**RASEINIŲ RAJONO SAVIVALDYBĖS ADMINISTRACIJOS
VIEŠŲJŲ PIRKIMŲ KOMISIJA**

DĖL MAŽOS VERTĖS SKELBIAMOS APKLAUSOS BŪDU VYKDOMO „KUPOLAS LAUKO KLASEI“ VIEŠOJO PIRKIMO (CVP IS ID 2309423)

Raseinių rajono savivaldybės centrinė perkančioji organizacija (toliau – RRSA CPO), skelbiamos apklausos būdu vykdo „Kupolas lauko klasei“ viešąjį pirkimą.

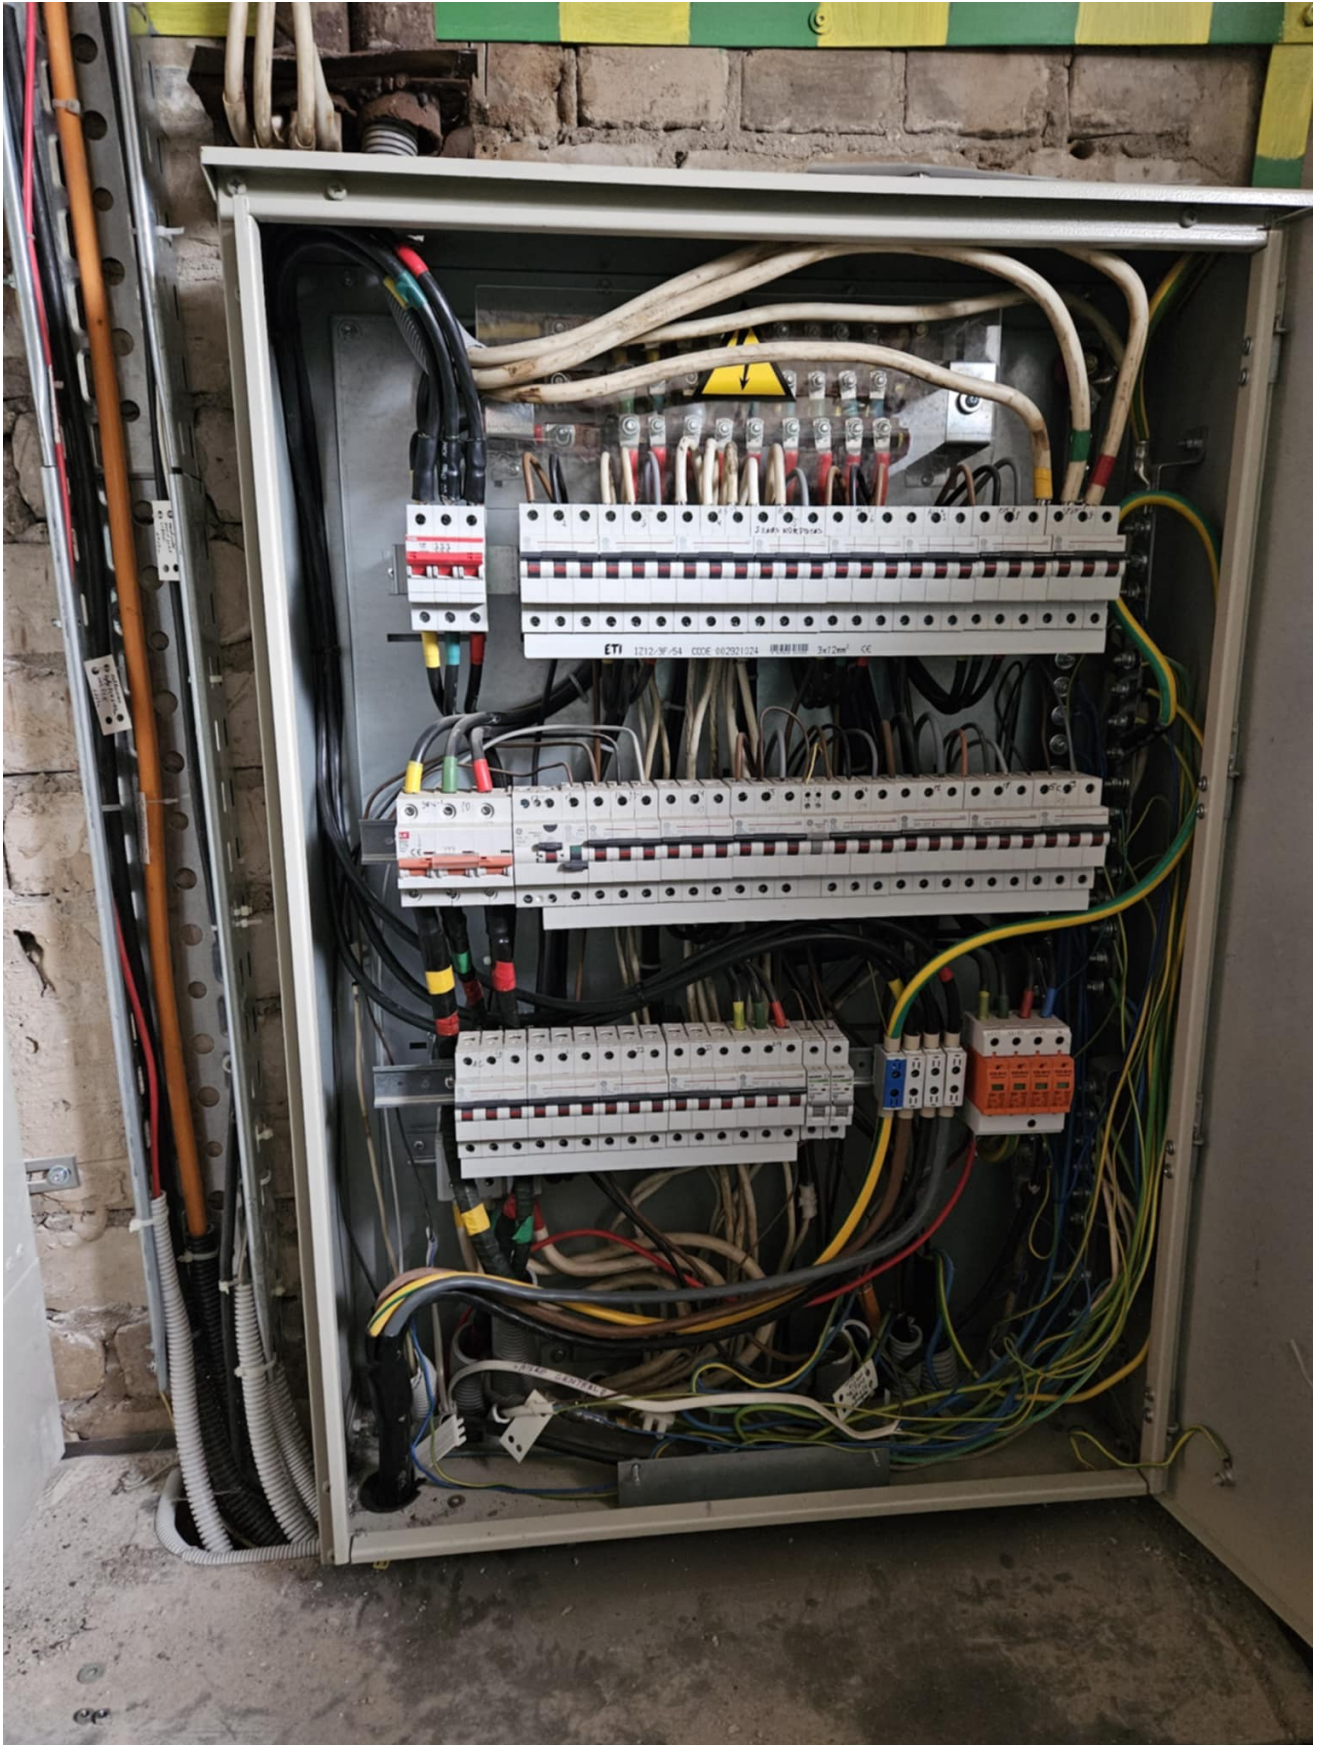
Klausimas Nr. 3. „virš durų turi būti įrengtas stogelis nuo lietaus;“ **KLAUSIMAS** – Ar reikalavimų stogeliui nuo lietaus PO nekelia? “

Atsakymas Nr. 3. Stogelis virš durų neturi gadinti bendro kupolo dizaino, o lietaus vanduo turi būti nukreiptas į šonus, kad nevarvėtų tiesiai ant įėjimo durų.
